対策箇所説明図

欠陥発生箇所

対策 1

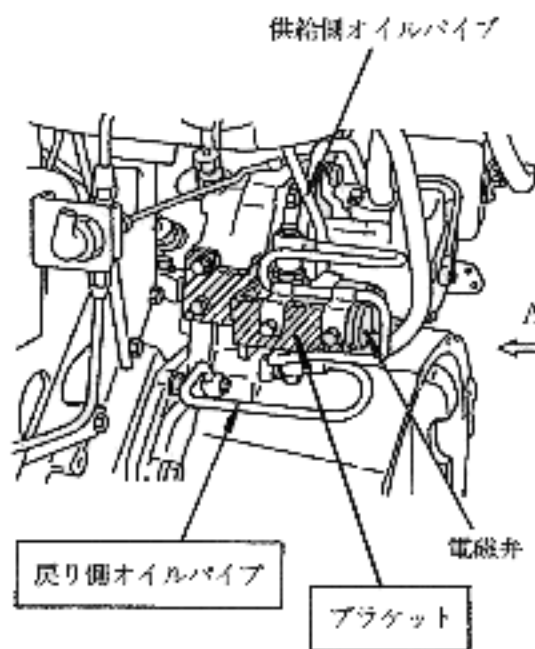
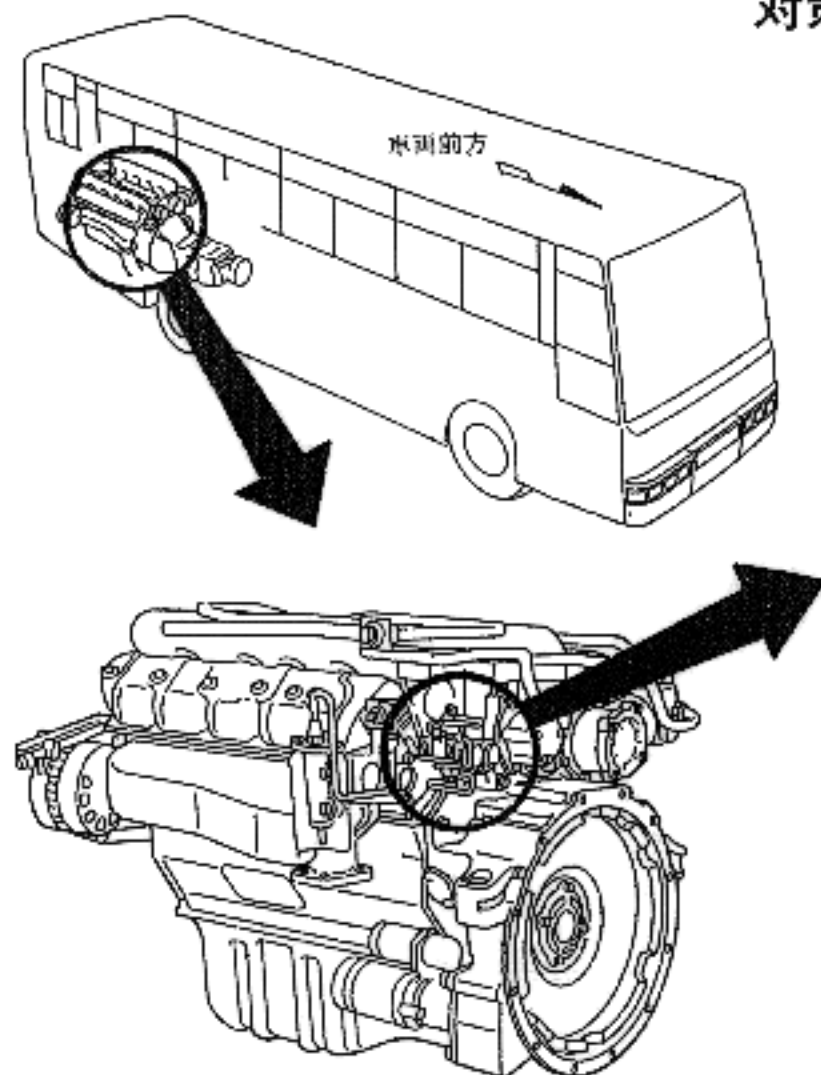
燃料噴射時期制御用電磁弁取付けブラケットの振動により、油圧パイプが共振し折損する可能性がある

リブ追加

ブラケットにリブを追加する
